PROVINCIA DI FERMO

ORIGINALE DI DETERMINAZIONE

Oggetto: Art.20 D.Lgs.152/06 - art.6 della L.R. 7/04 - Procedura di verifica di assoggettabilita' a valutazione ambientale del progetto "Impianto fotovoltaico di potenza 4968 kWp" - C.da S.M. Ete - Comune di Monte San Pietrangeli - Soc. Agr. Biotech-IT S.r.l.

Comune: MONTE SAN PIETRANCELLI
 Foglio: 10

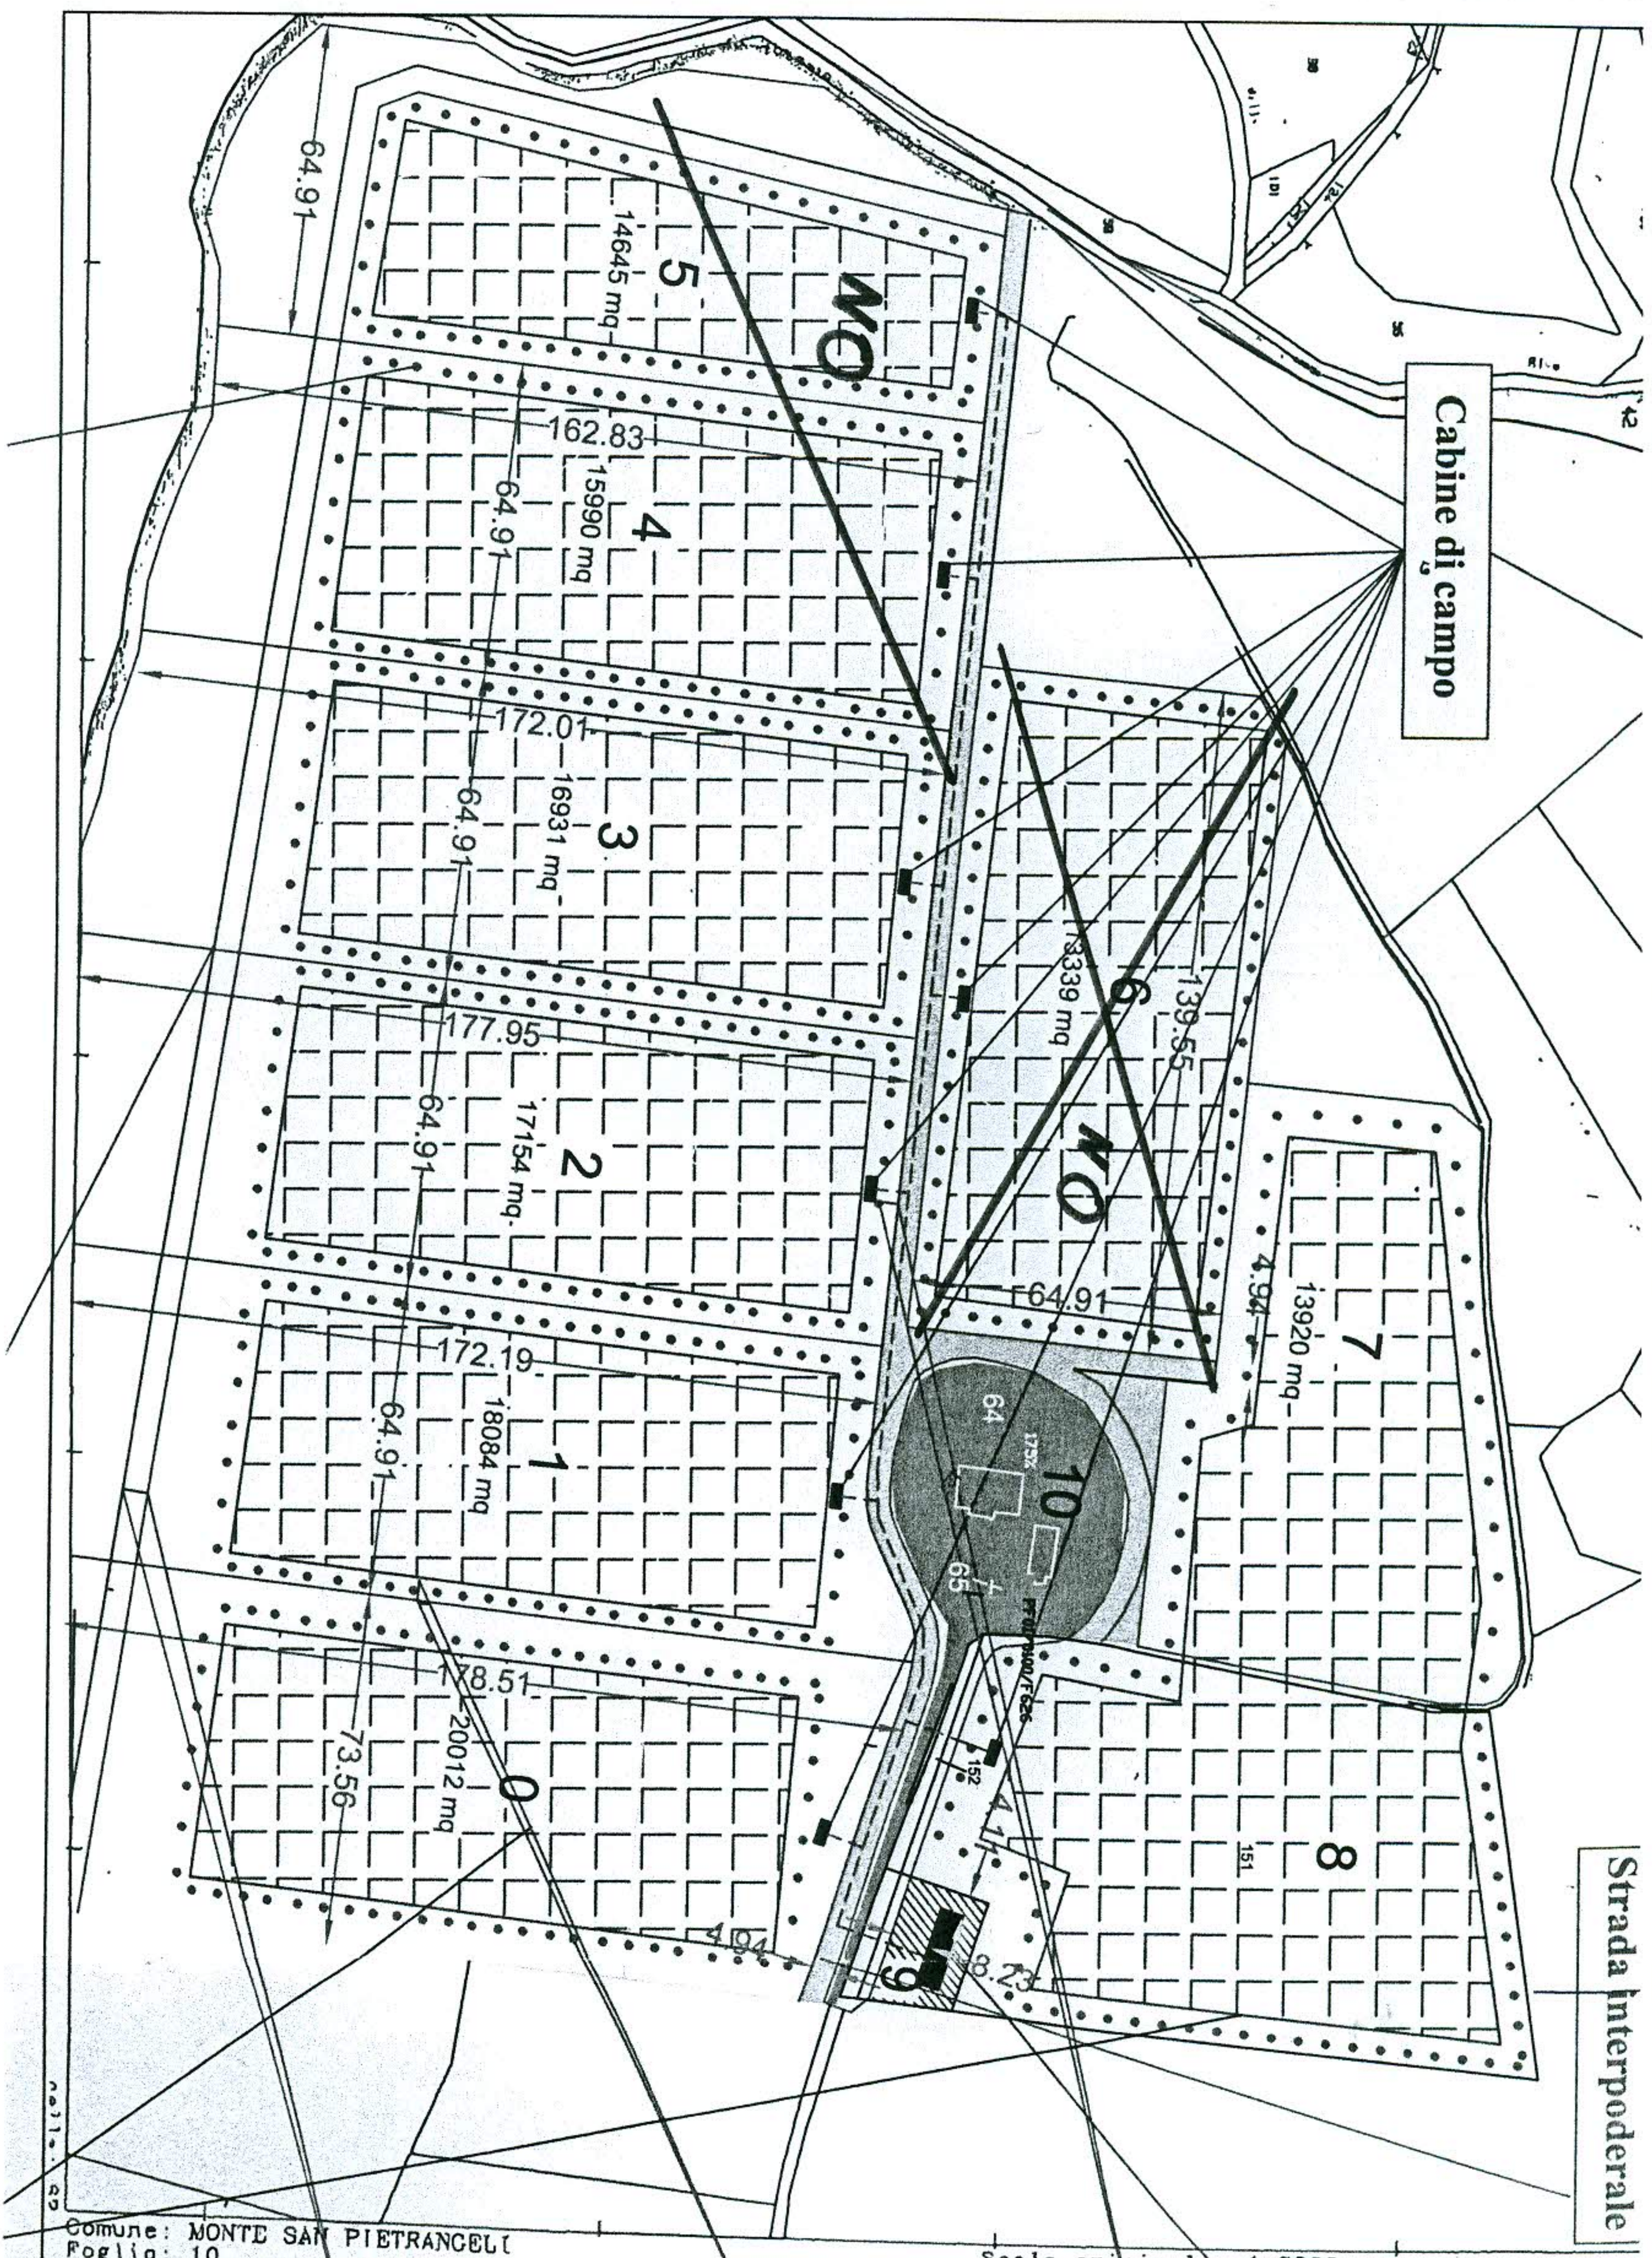
2) Di prescrivere come condizione necessaria per l'esclusione del progetto dalla procedura di VIA la eliminazione della sezione n.6 posta sul crinale e delle parti superiori delle sezioni n.4 e n.5, così come numerate nella Tavola 1C del 27/10/2010 nostro prot. n. 32937, in quanto creano impatti significativi negativi sull'ambiente; la potenza dell'impianto pertanto risulterà ridotta a 3750 kWp secondo le indicazioni riportate nella planimetria allegata.
